Bilag 4. Høringssvar fra forudgående høring

Stenstrup Teglværk Angående høring om udvidelse af Pedersminde Teglværk.

SKITSE STI 1

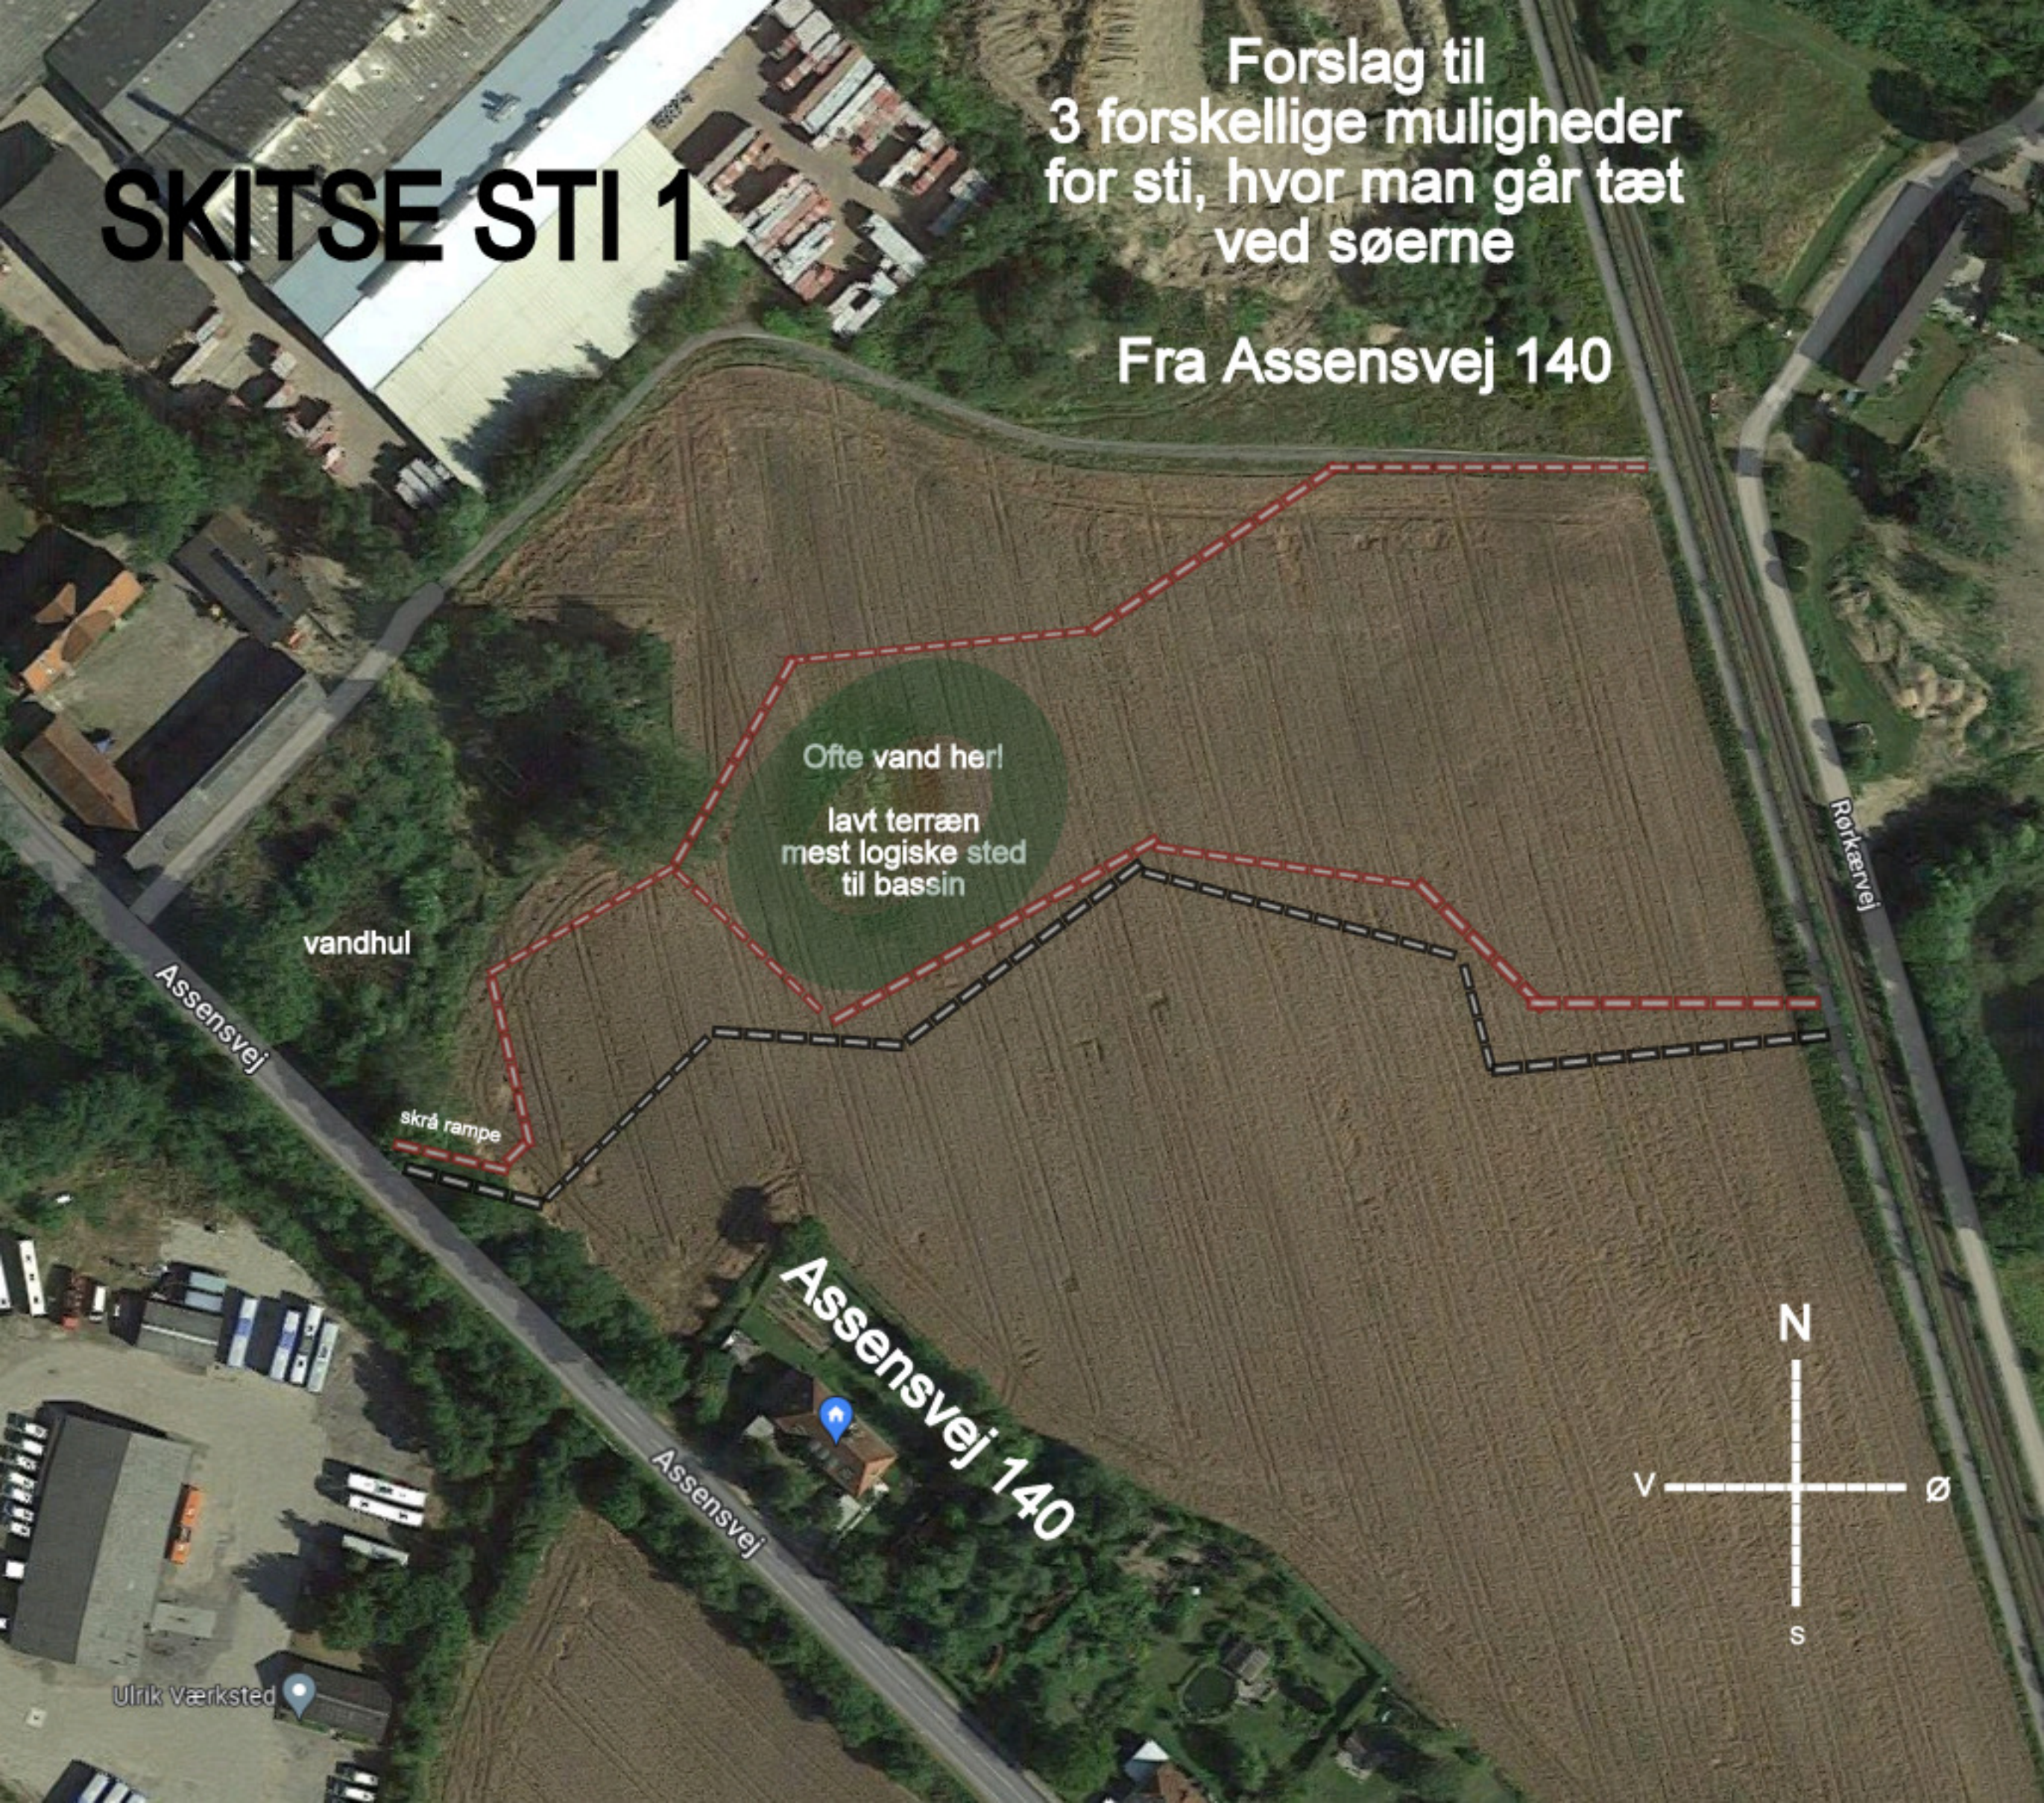
A – Skitse 1: Der vil komme mest naturligt forløb på stien, ved at den går ned fra Assensvej på en skrå rampe, og DIREKTE IND på arealet, så man kigger ind imod "Sø" og "Bassin", som skitseret på vores egen skitse 1. Vi har 3 forskellige forslag til sti, som IKKE vil forstyrre vores privatliv.

Vores skitse er lavet ud fra at "Bassin" lægges, hvor terrænet faktisk ER lavest, og hvor der tidligere ofte stod vand hele vinteren.

Stien kan anlægges med bløde snoninger hen langs de vandhuller og bassiner, som der kommer til at være fremover. Så vil stien få høj rekreativ værdi, efterhånden som det gror til med buske og træer.

Når der alligevel skal flyttes jord til et regnvandsbassin, vil det være nærliggende at lave en rampe der går skråt ned fra Assensvej, så man får en naturlig start på stien. Efter kommunens egen tegning om sti over til banelegemet, så skal der OGSÅ fyldes jord op til en rampe op til banestien, fordi der er flere meters højdeforskel ved mark / banelegeme.

Forslag til
3 forskellige muligheder
for sti, hvor man går tæt
ved søerne

Ofte vand her!
lavt terræn
mest logiske sted
til bassin

skrå rampe
